Mai 2019

Avis de l'association L'Hay en Transition sur le projet de déplacement du marché de Locarno sur le square Léon Jouhaux

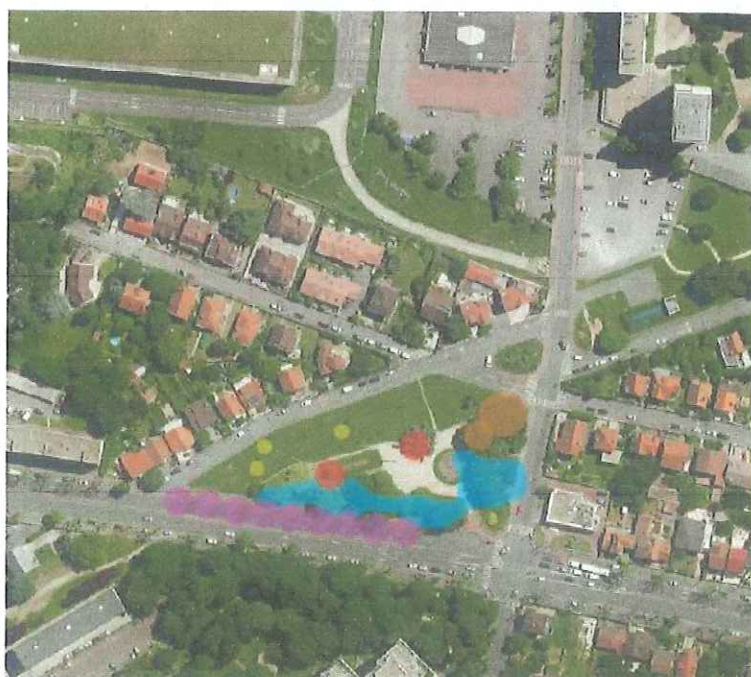
- Une **artificialisation totale du sol et du sous-sol** limitant l'infiltration des eaux à la parcelle, et par conséquent, un risque augmenté d'inondation par ruissellement et de difficultés d'alimentation de la nappe souterraine ;
- Une **extrême proximité de l'Aqueduc de la Vanne**, inscrit aux Monuments historiques, pouvant mettre à mal sa préservation, notamment lors de la phase de chantier;
- Une **atteinte au système racinaire des arbres** qui ont vocation à être préservés : comment créer un parking souterrain sur l'emprise de ces arbres sans toucher leur système racinaire ? il est à noter que l'étude d'impact elle-même ne quantifie pas le nombre d'arbres qui devraient être préservés, maintenant un grand flou sur leur avenir.

- Un **risque fort d'atteinte à la fonctionnalité et à la qualité des eaux de la nappe souterraine** située à environ 5 à 6 mètres de profondeur selon l'étude d'impact (en p. 211) soulevant un enjeu d'effleurement entre le parking et la nappe ;

- Une **modification profonde des fonctionnalités hydrologiques du secteur**, tant en matière d'infiltration des eaux pluviales que de préservation du réseau hydrographique existant sur le site (Aqueduc de la Vanne, nappe souterraine...)
- Une **atteinte très forte au système racinaire des arbres préservés**, qui au vu de leur taille, semble très étendu

- Un **risque de fragilisation de la fonctionnalité écologique des deux Cèdres**, constituant des arbres fragiles aux modifications de leur environnement comme l'indique l'étude d'impact en page 32, d'autant que :
